# Oikaisuvaatimus osittaiseen lopputarkastukseen Tallimäen päiväkodin ja As Oy Turun Michailowinportin välisen raja-aidan osalta; toimenpidelupa 2019-68

Kuva 1 (ote rakennusluvasta)

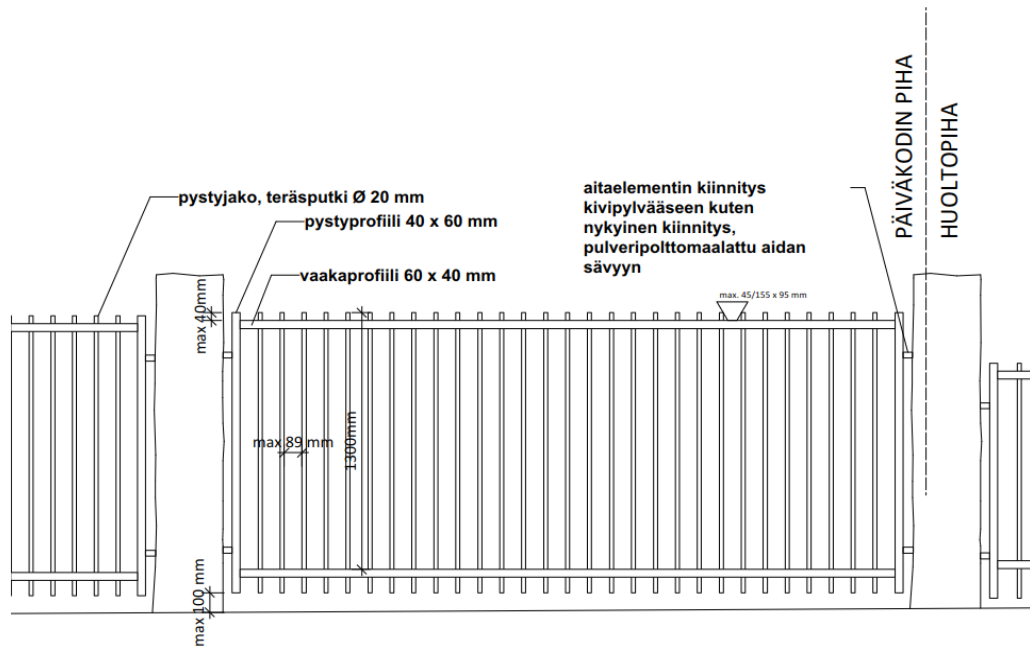
- Kiinnitys kuten vanhassa aidassa (Kuva 2)
- Molemmissa päissä pystyprofiili 40x60 mm
- Vaakaprofiili 60x40 mm
- Pystyjako 20 mm putki
- Rakennusluvassa määritetty, että rakennevahvuudet ja –profiilit kuten nykyisessä aidassa (eli alkuperäinen aita). Alkuperäisessä aidassa pystyjako oli asennettu ympärihitsaamalla keskelle vaakaprofiilia porattuihin reikiin. (Kuva 2)

- Kiinnitys ei vastaa vanhaa kiinnitystä:
  - o Vanhassa aidassa oli oma kiinnike, joka oli kiinnitetty yhdellä pultilla aitaan.
  - o Uudessa vaakaprofiilin päähän laitettu lattaraudan pala ja siinä yksi ruuvi
- Päätyjen pystyprofiilit puuttuvat kokonaan
- Vaakaprofiili kooltaan 30x30 mm
- Pystyjako profiili 15x15 mm
- Pystyjako pistehitsattu vaakaprofiilin ulkoreunaan.

- Kiinnitys ei vastaa rakennuslupaa ja on huomattavasti heikompi ja myös aidan huollon kannalta selkeästi huonompi

- Pystyprofiilit puuttuvat kokonaan
- Vaakaprofiilit huomattavasti rakennuslupaa heikommat (62,5 % pienempi profiili)

- Pystyjako profiilia ja rakennusluvassa putki
- Pystyjako on myös kooltaan rakennusluvassa määritettyä pienempi
- Pystyjaon kiinnitys ei vastaa alkuperäistä aitaa sekä ulkonäön että rakenteen osalta

As Oy Turun Michailowinpotti ei hyväksy nyt tehtyä aitaa vaan vaadimme että aita muutetaan vastaamaan rakennuslupaa sekä ulkonäöllisesti että rakenteellisesti.
